**PROPOSTA APERTA DI
DOCUMENTO UNITARIO
SU ALTOBELLO**

3/a Nota sulla possibilità di recuperare le tettoie nell'ambito del PdR.

2^a VARIANTE AL PIANO DI RECUPERO DI ALTOBELLO

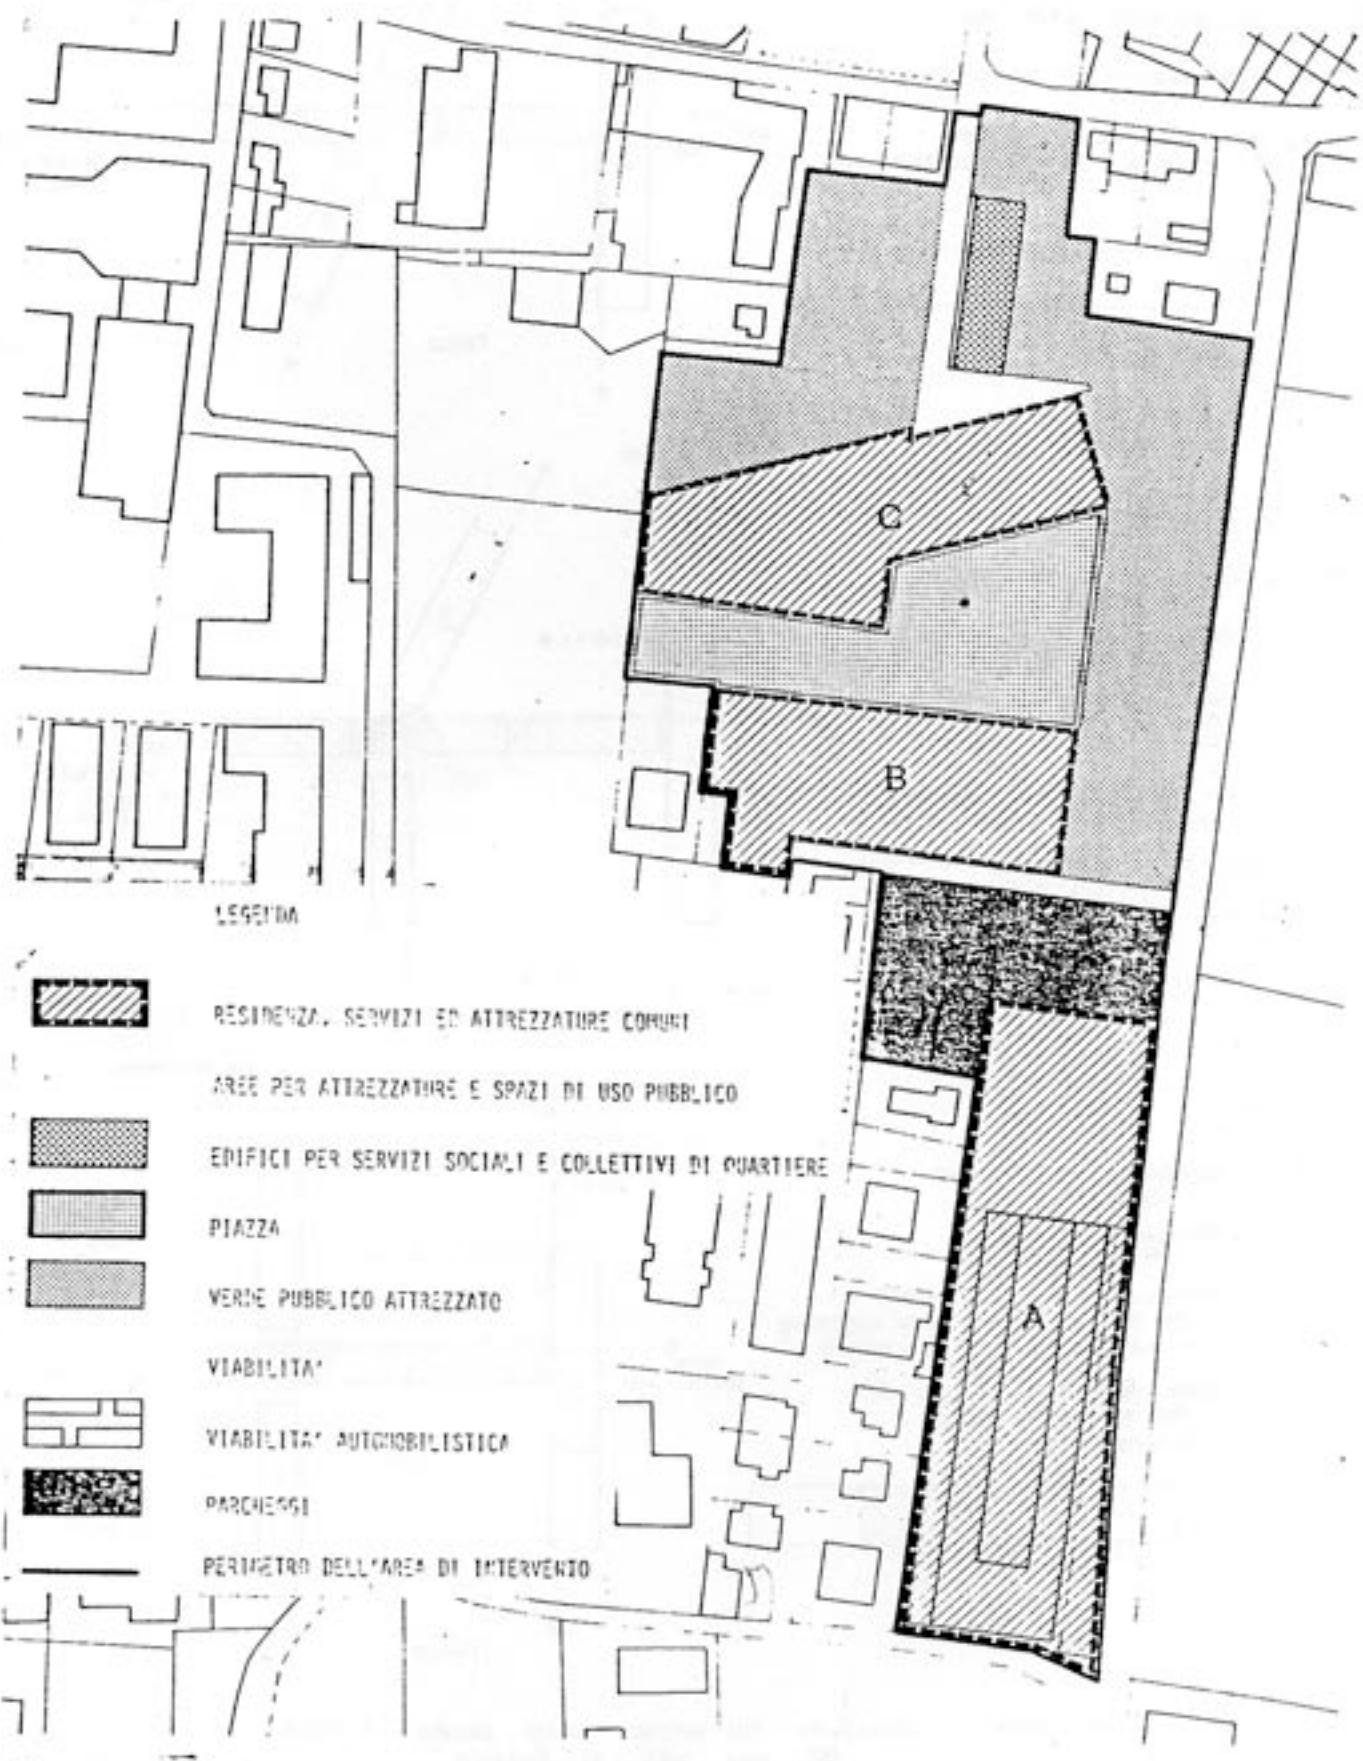
- A - • ARRETRAMENTO VERSO SUD
BLOCCO 2
• ARTICOLAZIONE IN DUE CORPI
BLOCCO 3
• NON SERVE ALCUNA VARIANTE
ALL'ATTUALE PdR (ESCLUSA PARTE EST)

- B - • ARRETRAMENTO VERSO SUD
BLOCCO 2
• ARTICOLAZIONE IN DUE CORPI
BLOCCO 3
• ARRETRAMENTO VERSO MORD
DEI CORPI BLOCCO 3
PER ALLARGAMENTO PIAZZA
E INBLOCCHIO VIA BISSOLATI
• NON SERVE ALCUNA VARIANTE
ALL'ATTUALE PdR (ESCLUSA PARTE EST)

- C - . ARRETRAMENTO VERSO SUD
BLOCCO 2
• ARTICOLAZIONE BLOCCO 3
IN DUE CORPI
• ROTAZIONE CORPO OVEST BLOCCO 3
PER APERTURA PIAZZA VERSO QUARTIERE
E PER VALORIZZAZIONE EX-TETTOIE
• SERVE VARIANTE ALL'ATTUALE PdR
PER SOLO LOTTO BLOCCO 3
(+ PARTE EST)

- D - . MODIFICA PIÙ VASTA : VARIAZIONI PIÙ CORPOSE DELLE ANTESE E DELLE DIMENSIONI
DEI VARI CORPI DI FABBRICA
• SERVE VARIANTE PIÙ COMPLESSIVA ALL'ATTUALE PdR.
